**COLLEGAMENTO AUTOSTRADALE ASTI - CUNEO**  
 TRONCO II A21 (ASTI EST) - A6 (MARENE)  
 LOTTO 6 RODDI - DIGA ENEL  
 VERIFICA DI ASSOGETTABILITA' EX ART. 20 D.LGS. 152/06

**MODIFICHE PROGETTUALI E IDENTIFICAZIONE AMBITI DI INTERFERENZA TAVOLA 1 DI 2**

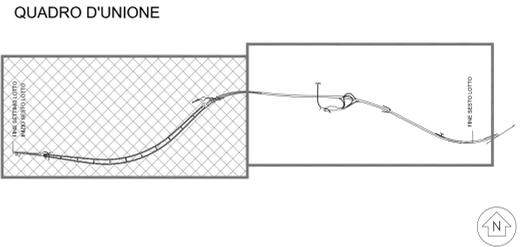
**AMBITO DI INTERFERENZA 6**  
 Lieve modifica della sistemazione dell'imbocco lato AT, a seguito dell'allargamento della sezione della galleria  
 Abbassamento livelletta nei pressi dell'ex svincolo di Verduno-Roddi  
 Accesso piazzole impianti  
 Modifica tipologia deviazione canale di Molino di Roddi alla progr. 3+930  
 Rotatoria su SP7 spostata e ridimensionata  
 Ubicazione bat bridge

**AMBITO DI INTERFERENZA 2**  
 Opere di sostegno cascina Spia  
 Estensione sistemazione idraulica rio dei Deglia  
 Accesso piazzole impianti  
 Nuovo ponte provvisorio per attraversamento rio Deglia durante le fasi di cantiere

**AMBITO DI INTERFERENZA 7**  
 Aggiunto attraversamento in prossimità dell'area umida rilevata lungo la pista ENEL  
 Aggiunta lamierino per protezione anfihi lungo la pista Ene

**AMBITO DI INTERFERENZA 4**  
 Tratto di tubazione ARMCO per la deviazione provvisoria del rio San Giacomo  
 Cunicolo esplorazione e trattamento eventuali cavità carsiche, a seguito della modifica della tecnologia di scavo

**AMBITO DI INTERFERENZA 1**  
 Sistemazione rio San Michele

**AMBITO DI INTERFERENZA 3**  
 Organizzazione cantieri, a seguito della modifica della tecnologia di scavo

**AMBITO DI INTERFERENZA 5**  
 Allargamento sezione galleria a corsie 3x3,75  
 Abbassamento livelletta, a seguito dell'allargamento della sezione della galleria  
 Modifiche in galleria Verduno: by-pass drenante  
 Tecnologia di scavo da tradizionale a EPB  
 Pozzo approvvigionamento acqua per EPB, a seguito della modifica della tecnologia di scavo
